Istruzioni per la sostituzione dell'alimentatore Modello AL310 con il Modello AL310X

Qualora si presenti l'esigenza di sostituire l'alimentatore Mod. AL310 con quello Mod. AL310X i passi da seguire sono i seguenti:

Fig. A

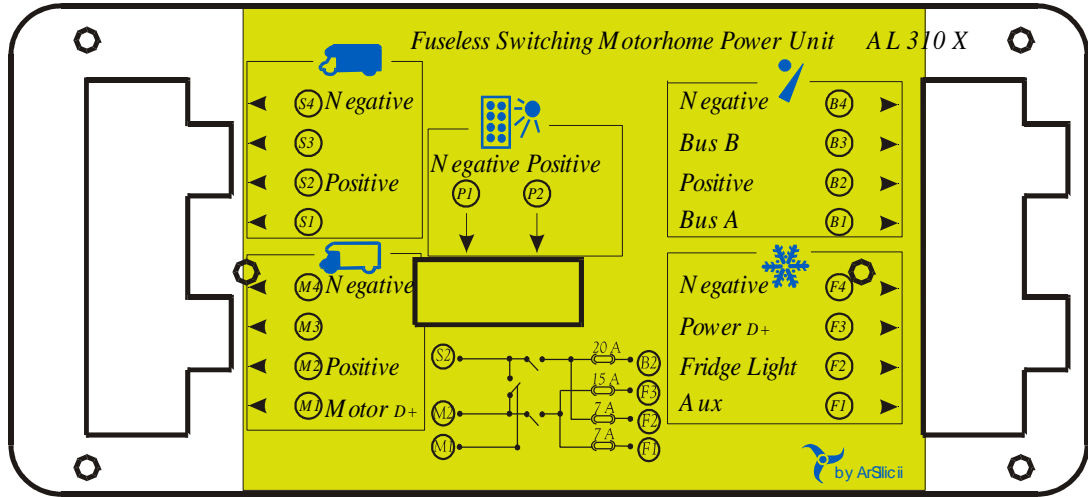
In Fig. A è mostrato il frontalino dell'alimentatore di **produzione**.

La versione dell'alimentatore Mod. AL310 non ha l'interruttore STACCA-BATTERIE che invece è presente nell'alimentatore Mod. AL 310X.

Fig. B

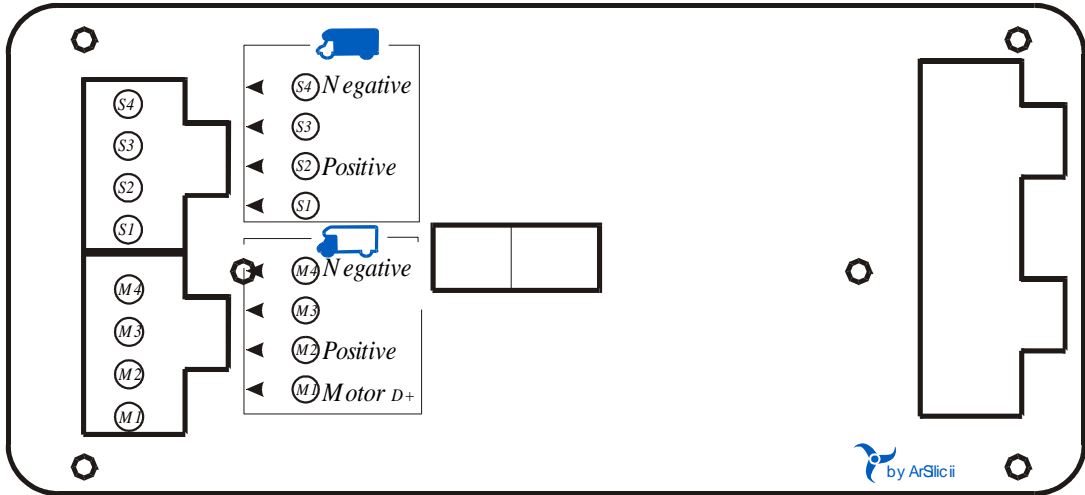
Contatto di Fig.C	Contatto di Fig.B	Descrizione
<i>1</i>	<i>M4</i>	<i>Negativo Batteria Motore</i>
<i>2</i>	<i>M1</i>	<i>Segnale Motore Acceso</i>
<i>3</i>	<i>S3</i>	<i>Massa Telaio</i>
<i>4</i>	<i>M2</i>	<i>Positivo Batteria Motore</i>
<i>5</i>	<i>S4</i>	<i>Negativo Batteria Servizi</i>
<i>6</i>	<i>S2</i>	<i>Positivo Batteria Servizi</i>

In Fig. B sono mostrati i connettori dell'alimentatore di **produzione** interessati per l'operazione sopra descritta.

Fig. C

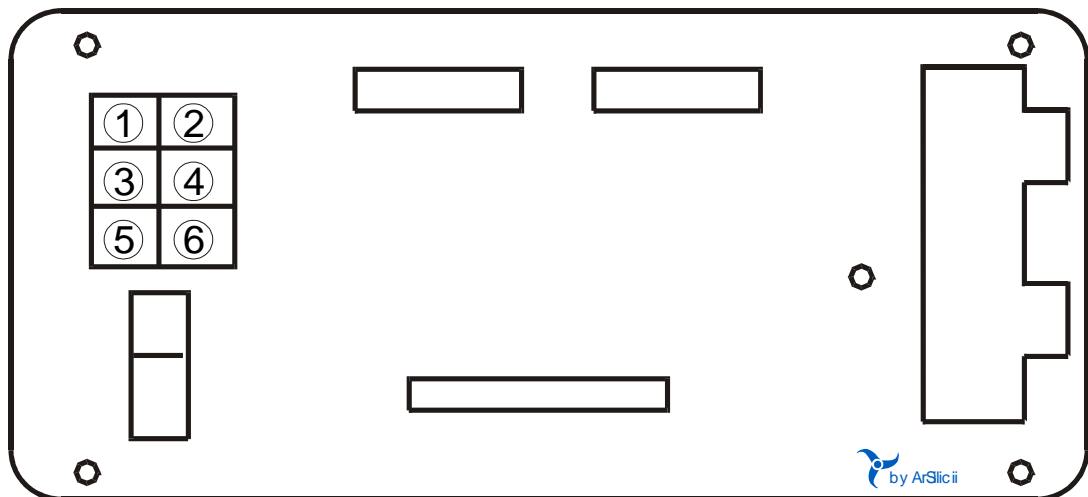
- a- disconnettere l'alimentazione esterna alla rete 220 V se presente;
- b- disconnettere tutti i connettori dell'alimentatore montato sul mezzo;
- c- il connettore dell'alimentatore prototipo da adattare ai connettori dell'alimentatore di produzione, è quello numerato da **1 a 6** in Fig. C.

In Fig. C è mostrato il connettore dell'alimentatore **prototipo** interessato per l'operazione sopra descritta.

Figura 2 "Adattatore"

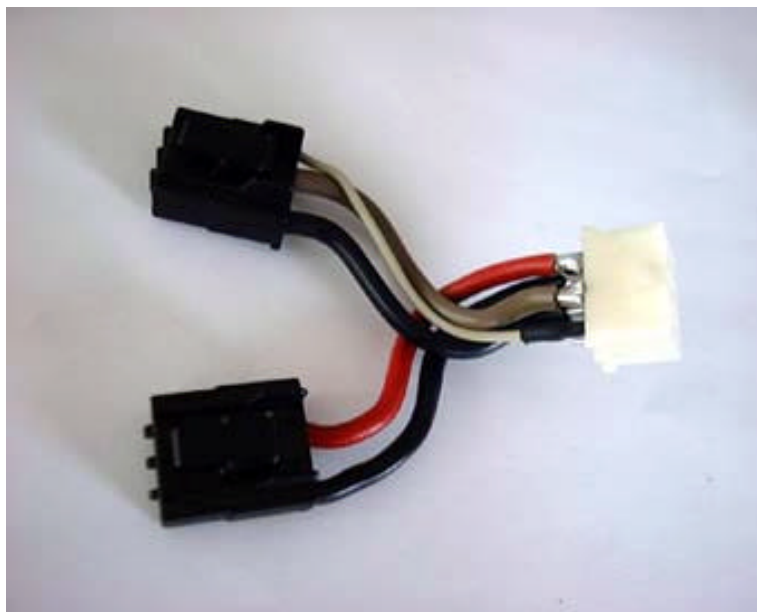
Eventualmente è disponibile un adattatore (Figura 2) che esegue le connessioni sopra.
